NIEUWE TERREINSNEDE A
SCHAAL 1/200

BOUWHEER
DHR. MIGUEL VAN DE WEGE & MEVR. MELISSA MAES
LIGGING
ZANDVOORDESTAAT 161 9052 ZWIJNAARDE

ONTWERP
VERBOUWEN VAN EEN WONING
DATUM
06/04/2026
DOSSIER
.

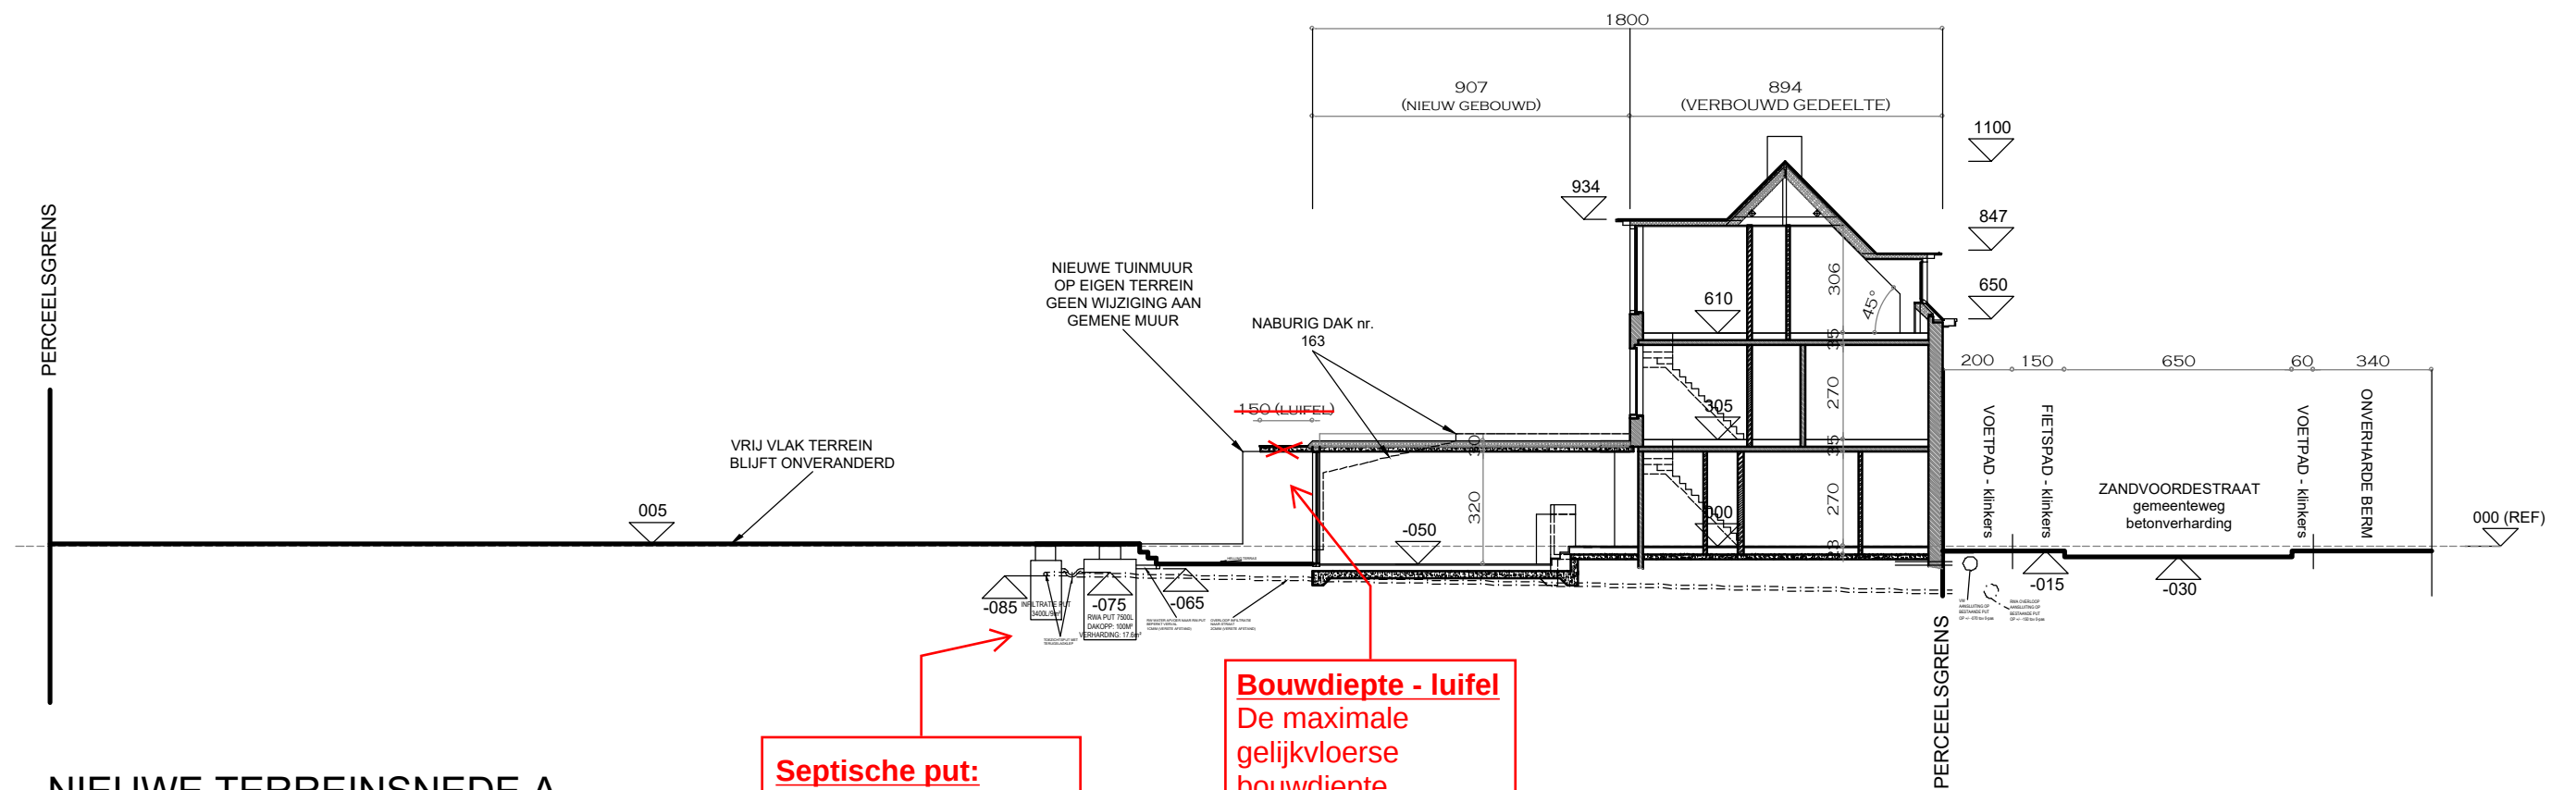
Septische put:
Er is geen septische put getekend op het plan, deze moet blijvend voorzien worden (hetzij door het plaatsen van een nieuwe septische put, hetzij door hergebruik van de bestaande).

Bouwdiepte - luifel
De maximale gelijkvloerse bouwdiepte bedraagt **18 m**. Een luifel dient binnen deze bouwdiepte voorzien te worden.
